**VELOCIZZAZIONE DELLA LINEA ROMA – PESCARA**

**RADDOPPIO FERROVIARIO TRATTA MANOPPELLO – SCAFA**

**LOTTO 2**

**ADDENDUM ALLO STUDIO DI IMPATTO AMBIENTALE**

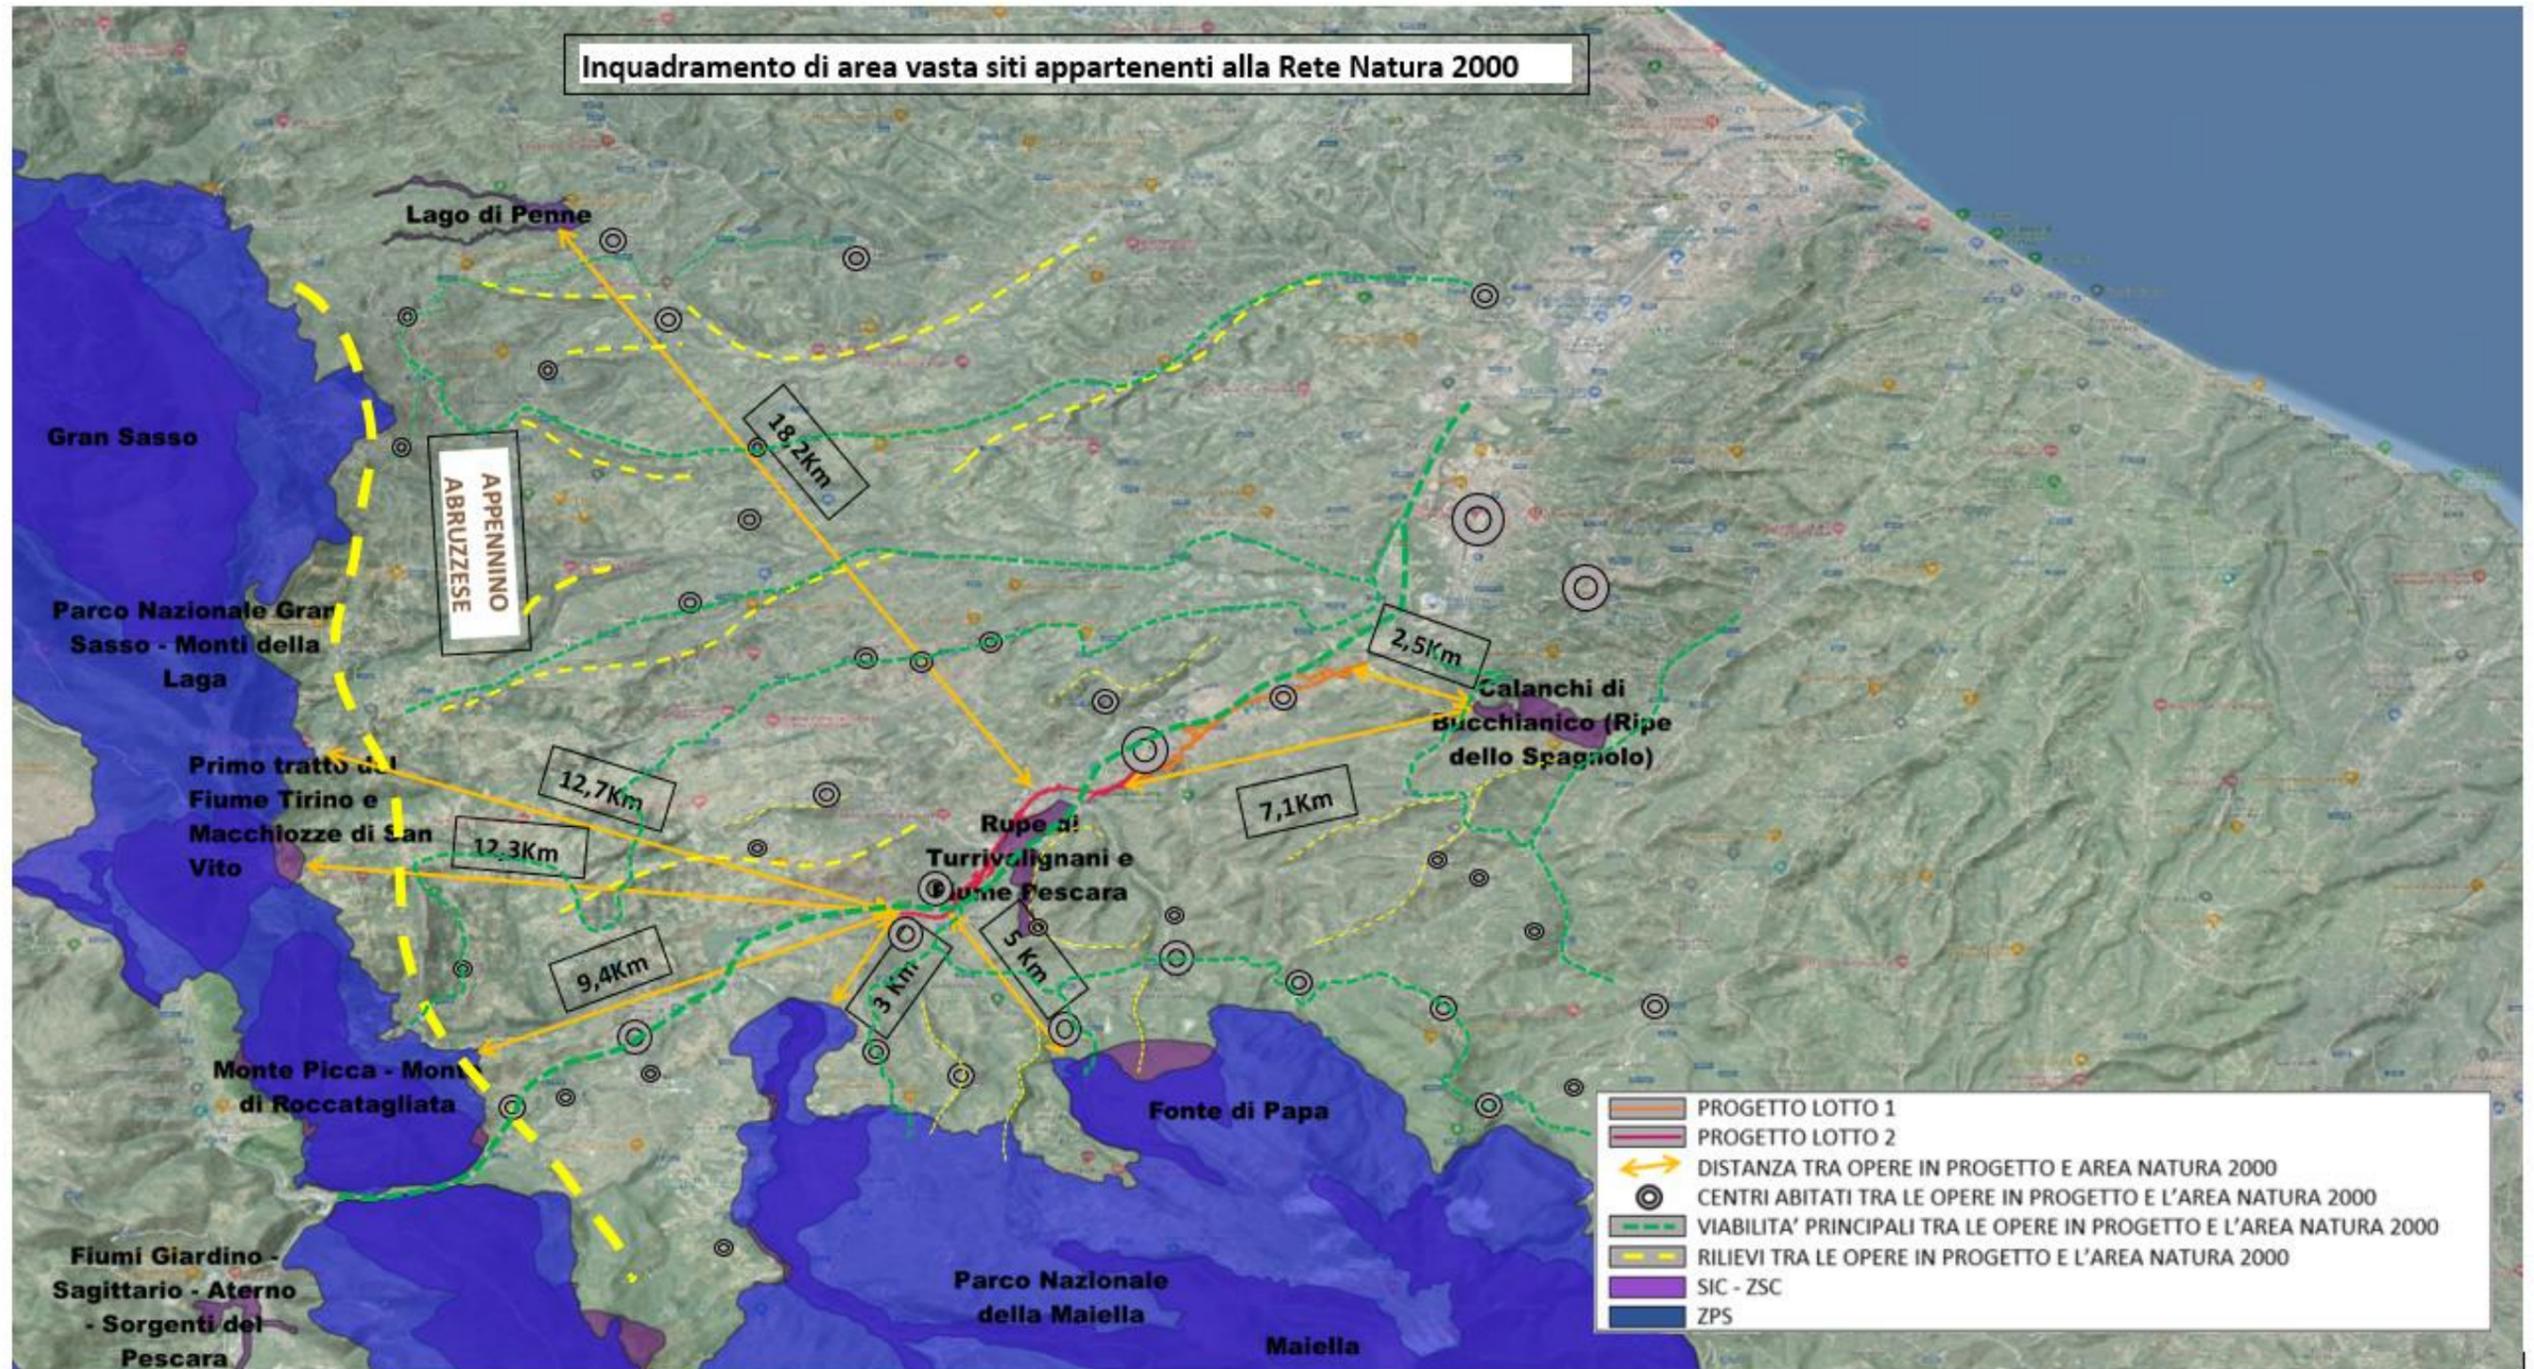
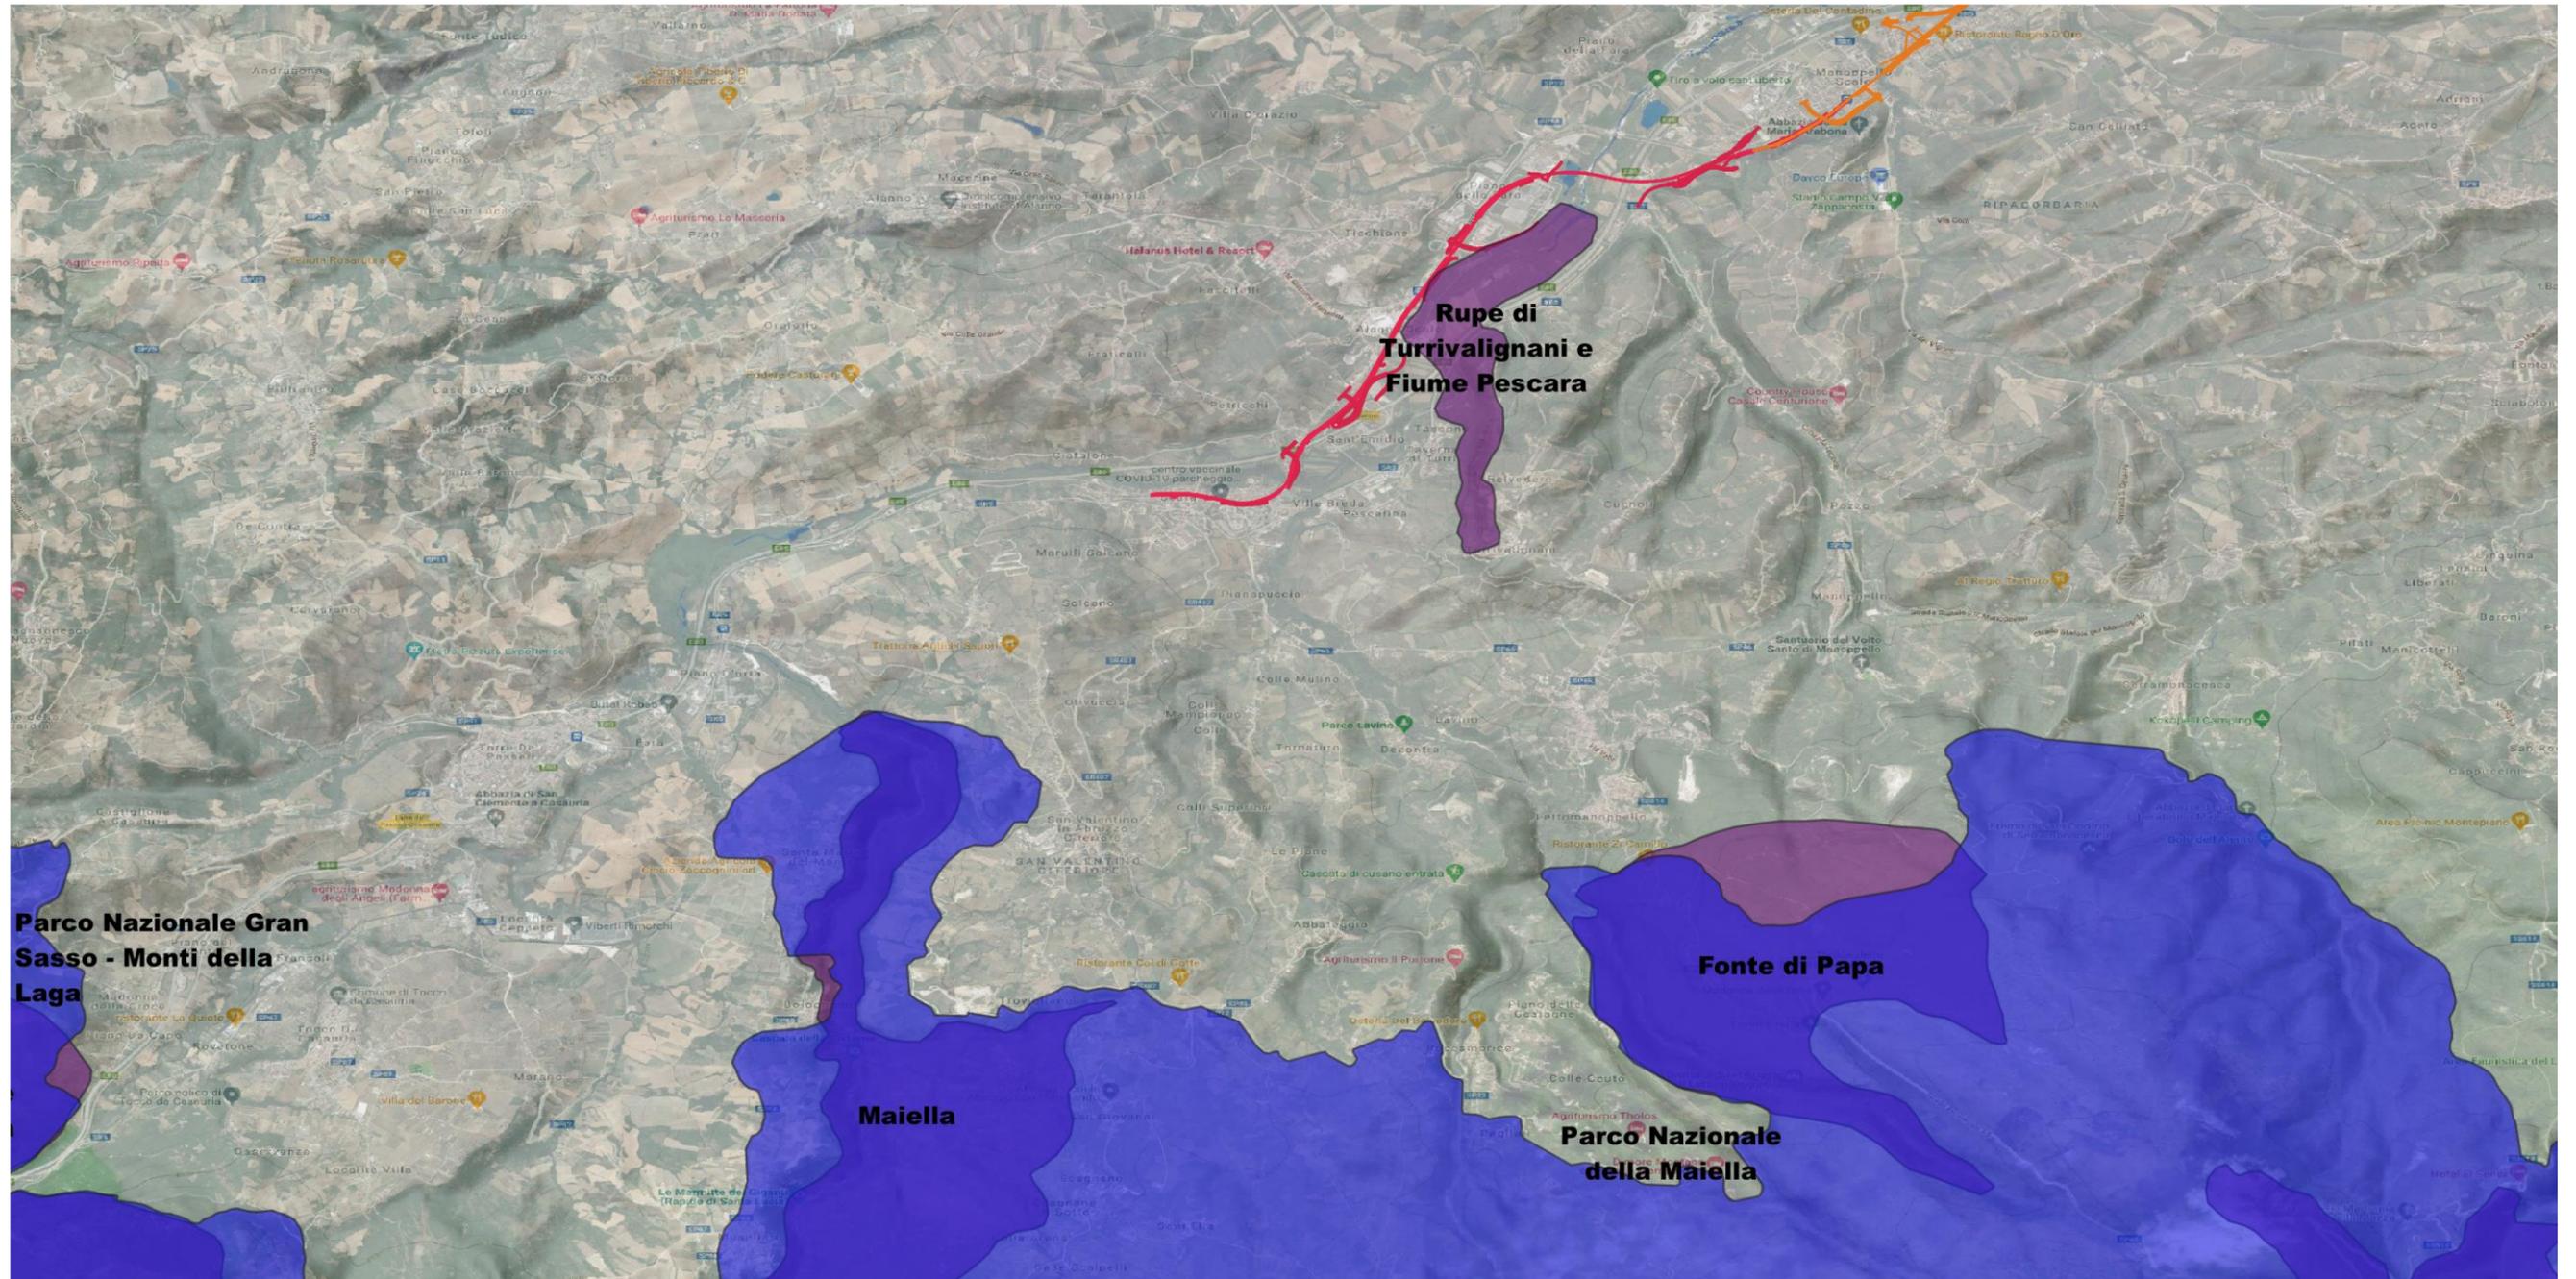
In tema di Siti Natura 2000, il SIA dei lotti 1 e 2 indica l'effettuazione della valutazione di screening di VInCA in ordine alla ZSC IT130105 Rupe di Turrivalignani e fiume Pescara, e anche per il Lotto1, SIC/ZSC IT7140110 Calanchi di Bucchianico (Ripe dello Spagnolo) Lotto1), ma anche la presenza degli ulteriori seguenti siti Natura 2000:

che tuttavia vengono escluse a priori da qualunque valutazione di screening solo in quanto a distanza superiore a 3000 m. Al riguardo va ricordato che la Direttiva Habitat e i diversi documenti di indirizzo, incluse le Linee guida italiane, non prevedono la delimitazione di aree buffer in modo aprioristico ma il livello di interferenza del progetto deve essere valutato caso per caso.

Pertanto, occorre integrare la documentazione con la valutazione di screening di VIncA per i sopra richiamati siti Natura 2000.

*Al fine di giustificare la scelta di non includere i siti sopra citati all'interno della valutazione di incidenza a livello di screening si riporta quanto riportato nelle Linee Guida Nazionali per la Valutazione di Incidenza del 2019.*

Come si evince dall'immagine precedente insistono delle barriere fisiche tra le opere in progetto e le seguenti aree protette:

Inoltre, i risultati delle simulazioni effettuate nel PAC IA9600R69RGCA0000002B per la dispersione delle polveri e il disturbo del clima acustico è emerso come i limiti fisici e la morfologia dei luoghi rappresentino già un elemento di ostacolo a tale diffusione. La possibile estensione massima di diffusione dovuta al worst case scenario è quella rappresentata dalle polveri che non è più significativa ad una distanza di 3 km.
